**CAMPI DA MINI GOLF - CON ANNESSI SERVIZI BUBBLE
ROOM – CLUB HOUSE**

IN LOC. FONTE EREMITA

**RAPPORTO PRELIMINARE DI VERIFICA DI ASSOGGETTABILITÀ A V.A.S. (art. 12
del D.Lgs. 152/2006) – RECEPIMENTO PRESCRIZIONI**

Fig. 1: distribuzione delle piante nell'area di intervento e localizzazione delle aree destinate ad accogliere le *bubble rooms*.

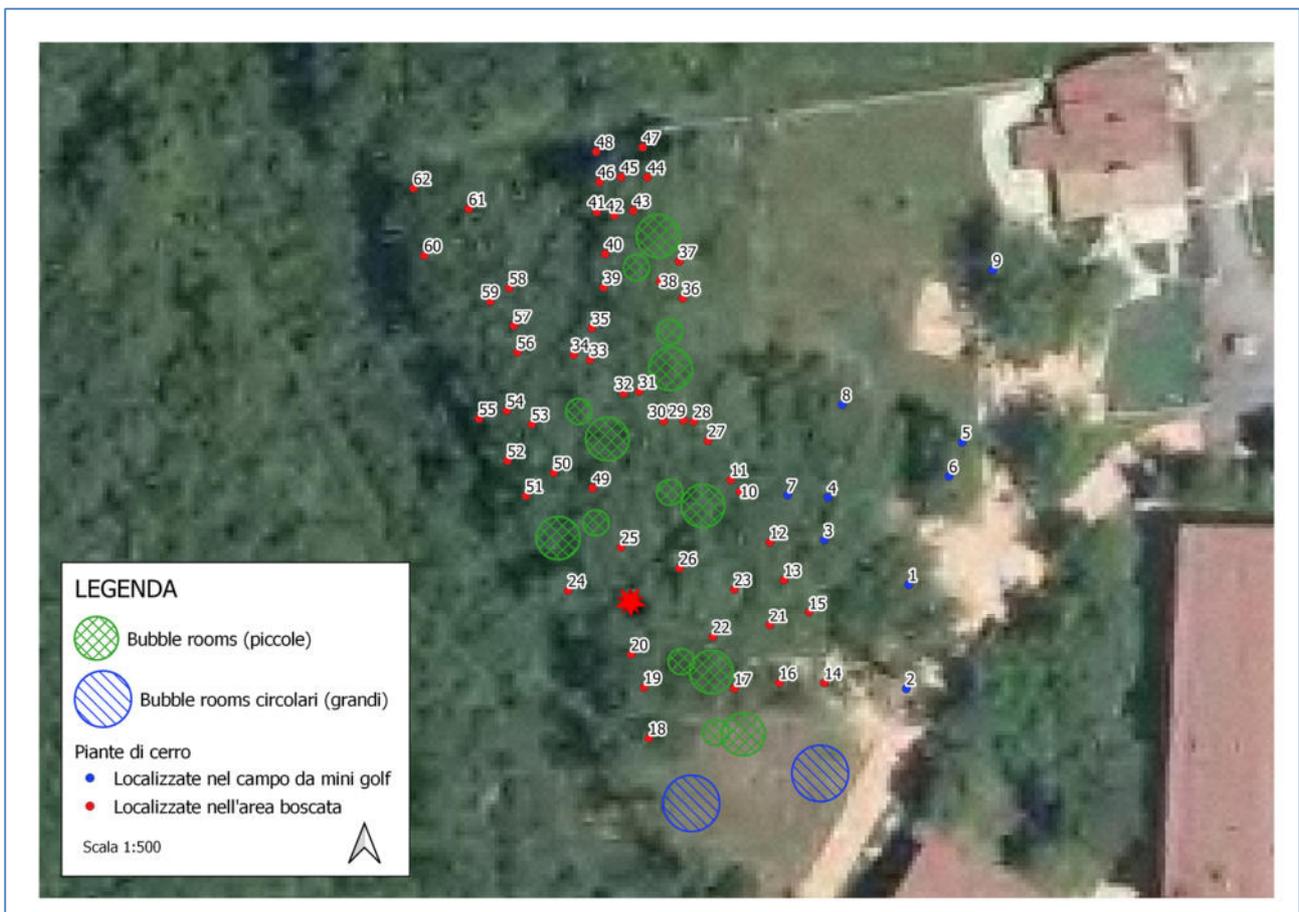
Il punto 2) del parere rilasciato dalla Sovrintendenza Archeologica, Belle Arti e Paesaggio per le Province di L'Aquila e Teramo riporta che (... *Considerato che l'installazione delle strutture mobili (bubble rooms) è prevista in un'area boscata, nella parte occidentale dell'ambito di intervento, nella quale si conservano pressoché inalterati i caratteri del paesaggio naturale – i quali si ravvisano nelle specie vegetali autoctone ad alto fusto e basso fusto (arbusti compresi), nelle modalità spontanee di crescita e di sviluppo delle stesse, nei connotati geomorfologici del suolo che risulta per lo più accidentato e, verosimilmente, anche in parte caratterizzato da affioramenti di rocce calcareo marnose – si ritiene che le piazzole lignee sulle quali installare le bubble rooms abbiano estensioni e forme tali da introdurre una sensibile rottura rispetto all'attuale contesto naturale paesaggistico di area boscata sopra descritto (il cui aspetto verrebbe già in parte alterato dalla presenza delle sole bubble rooms). Pertanto, si suggerisce di dettagliare e valutare opportunamente gli effetti delle opere di "generale ripulitura di arbusti e rovi superficiali" – anche a fronte di una mappatura di tutta la vegetazione esistente, di cui siano individuate per ciascuna specie il numero, la collocazione e l'età sia pure approssimativa - e di valutare, in rapporto all'effettiva distribuzione della vegetazione esistente e ai suddetti connotati morfologici del suolo, gli effetti che la collocazione delle suddette piazzole produrrebbe sul paesaggio tutelato, con la finalità ultima di introdurre misure che contemplino, eventualmente, anche la riduzione delle installazioni mobili di progetto. In merito alle misure già riportate nella documentazione trasmessa, si rappresenta sin da ora che, al fine del mantenimento della riconoscibilità dei suddetti caratteri della vegetazione esistente, non si ritengono congrue con questi ultimi sia l'installazione di barriere frangivento di natura diversa da quella vegetale (o di balle di fieno) sia la messa a dimora di nuove piante secondo filari lineari prevista a delimitazione delle bubble rooms in quanto estranea alle forme e alle modalità spontanee di crescita e di sviluppo della vegetazione autoctona nell'ambito tutelato in argomento...).*

Tale osservazione richiede quindi un maggior dettaglio e valutazioni opportune sulla gestione della componente vegetale nell'area destinata ad ospitare le *bubble rooms* e sugli effetti che queste produrrebbero sulla componente vegetale e sul suolo. Per quanto sopra, come suggerito dalla Sovrintendenza Archeologica Belle Arti e Paesaggio per le Province di L'Aquila e Teramo, per meglio comprendere gli interventi da effettuare a carico della vegetazione arborea/arbustiva presente nell'area di intervento, si è proceduto al rilievo ed alla mappatura completa della vegetazione, in modo da comprendere anche la tipologia vegetazionale di riferimento. Detto rilievo, il cui dettaglio per la componente arborea è riportato nelle tab. 1 e 2 e nella fig. 1, ha evidenziato la presenza complessiva nell'area di intervento di n. 62 individui arborei di cerro, di cui 9 (tab. 1) nell'area destinata ad ospitare il campo da mini golf (prato alberato) e 53 (tab. 2) nell'area boscata destinata ad accogliere le *bubble rooms*.

La parte boscata, posta ad occidente della proprietà, in cui si prevede la posa in opera delle *bubble rooms*, si caratterizza per la presenza di 53 individui di cerro, con diametro variabile da un minimo di 25 cm, ad un massimo di 54 cm, quindi con una densità, riferita all'ettaro di superficie, di ca. 215 piante/ha. Relativamente alla disposizione delle piante sull'intera superficie si evidenzia che queste non sono posizionate in maniera uniforme sull'intera area, bensì a gruppi, aspetto probabilmente riconducibile alla stessa origine del soprassuolo, derivante probabilmente dalla conversione all'alto

In quest'area lo strato arbustivo, pressoché continuo, risulta costituito, come detto in precedenza, da specie tipiche della cerreta (ligustro, nocciolo (*Corylus avellana* L.), prugnolo, rovo, etc.), mentre lo strato erbaceo per la maggior parte risulta formato da brachipodio (falasco). Nell'area è presente anche una zona caratterizzata dalla presenza di alcune pietre affioranti, localizzata tra le piante n. 20, 24 e 25, per nulla interessata dall'istallazione delle strutture di progetto. Alcune delle piante censite presentano problemi di stabilità, cosa che potrebbe creare inconvenienti sulla sicurezza degli utenti (n. 8 individui evidenziati in rosso nella tab. 2).

- A. Il posizionamento delle *bubble rooms* è stato effettuato con l'intento di minimizzare gli impatti sulla vegetazione erbacea, arbustiva e soprattutto arborea, andando a localizzare le strutture nelle aree prive di individui arborei (aree a densità rada). La localizzazione dei siti è stata altresì effettuata in funzione della presenza di pietre, rocce e accidentalità del terreno (area a ridosso delle piante n. 20, 24 e 25), in modo da non dover rimuovere tali elementi. Anche la realizzazione delle reti tecnologiche ed i percorsi dei loro tracciati sono stati tenuti in considerazione nel posizionamento delle strutture, andando di fatto a minimizzare la lunghezza degli attraversamenti. Tale approccio ha permesso di localizzare le strutture nelle aree di cui alla figura 1, in base alla quale non risulta necessaria la rimozione di nessun individuo arboreo. L'analisi strutturale degli individui arborei ha però evidenziato la presenza di alcune piante di non certa stabilità, in quanto alcune presentano chiome sbilanciate, marciumi, fusti compromessi per forma e dimensioni a causa della competizione, etc., da cui potrebbero derivare problemi di sicurezza in caso di crolli. Tali individui, n. 8 piante riportate in colore rosso nella tab. 2, andrebbero rimosse prima del posizionamento delle strutture, attraverso un intervento colturale da effettuarsi nel rispetto della normativa di settore (L.R. 3/2014). La rimozione dei suddetti individui, comunque aduggiati e sottomessi, porterebbe ad una riduzione della densità di piante (45 piante vs 53 piante), che riferita all'ettaro di superficie corrisponde ad una densità di ca. 180 piante/ha (vs 215 piante/ha), valore comunque pienamente conforme con quello di altre fustaie adulte di cerro di origine agamica. Va infine evidenziato che, se dal punto di vista numerico tale intervento produrrebbe una riduzione del numero di piante del 15% ca., in termini di copertura del suolo tale intervento avrebbe

- B. Rispetto alla proposta inviata con il Rapporto Preliminare di Verifica di non Assoggettabilità a VAS, così come suggerito dalla Sovrintendenza Archeologica Belle Arti e Paesaggio per le Province di L'Aquila e Teramo, nella presente proposta gli impalcati, su cui posare le strutture, sono stati ridotti in dimensioni, eliminando balconate e balaustre, andando di fatto a realizzare piazzole delle dimensioni delle *bubble rooms* stesse. Solo in prossimità delle porte di ingresso verranno realizzati, se necessari, dei piccoli pianerottoli in legno, essenziali per permettere un facile e sicuro ingresso nelle strutture. Tale aspetto determina una riduzione complessiva di ingombro di 371 m², il 47,70% in meno (tab. 3).
